Dato: **21.02.2023**
Saksnr.: **2023/9029**
Dok.nr.: **4**
Saksbehandler:
Ingrid Tau Strand
Oanes

Karmøy kommune - gnr 118 bnr 58 - fv 4802 - dispensasjon fra byggegrense - natursteins mur - terrasse - garasje - vedtak

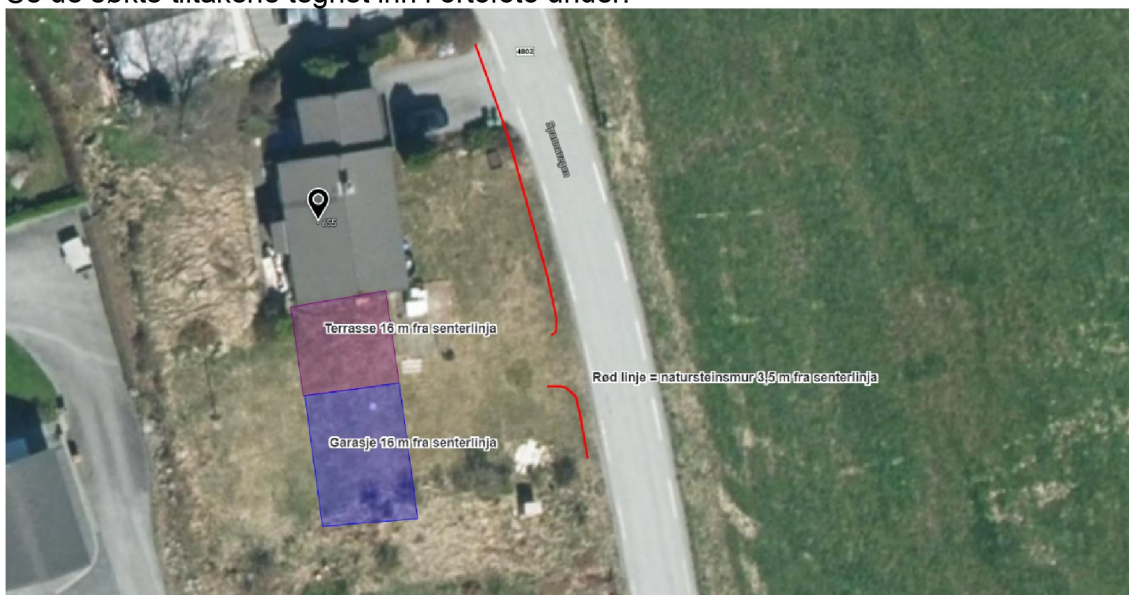
1. Tiltakene skal være i tråd med vedlagt situasjonsplan og inntegnet mur på bildet under.
2. Avstanden fra garasjen og terrassen (inkludert takutspring) til senterlinjen på fv. 4802 skal være minst 16 meter. Avstanden fra natursteins mur til senterlinja skal være minst 3,5 meter.

3. Siktlinjer og sikkerhetssonen må ivaretas. Muren er plassert i fylkesvegens sikkerhetssone og den er i siktsone til avkjørselen. Muren kan dermed ikke være høyere enn 0,5 meter fra vegbane. Muren aksepteres som glatt støttemur i sikkerhetssonen, den skal være rundet av i avslutning og/eller nedføres i terreng slik at den ikke er påkjørselsfarlig.

Se de søkte tiltakene tegnet inn i ortofoto under:

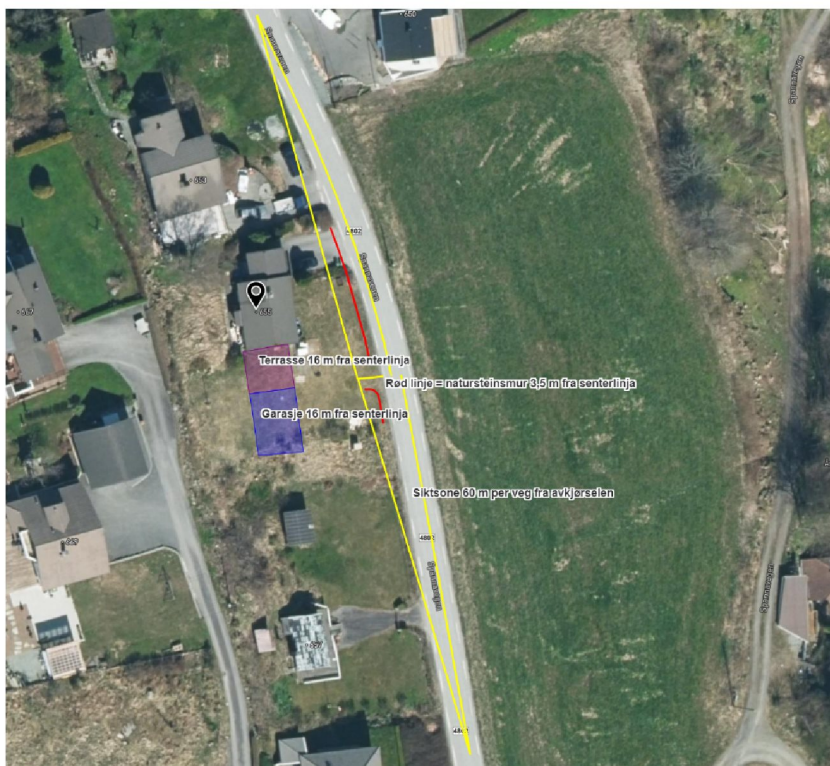
Det søkes om å få godkjent en allerede oppført natursteins mur på eiendommen i forbindelse med opparbeidelse av snuareal og godkjent flytting av avkjørselen. Muren er gjennomgått på befaring og er iht. krav om godkjent tiltak i sikkerhetssonen og siktsonen. Muren er 1,35 m fra kantlinja på fylkesvegen, og er delvis plassert på vegeiendom. Garasje og terrasse søkes oppført i tilknytning til eneboligen, som tilbygg 16 meter fra fylkesvegens senterlinje, på sørsiden av eneboligen. Garasjen og terrassen vil ikke komme nærmere fylkesvegen enn eksisterende enebolig. Vi ser ikke at tiltakene vil påvirke trafikkforholdene på fv. 4802.
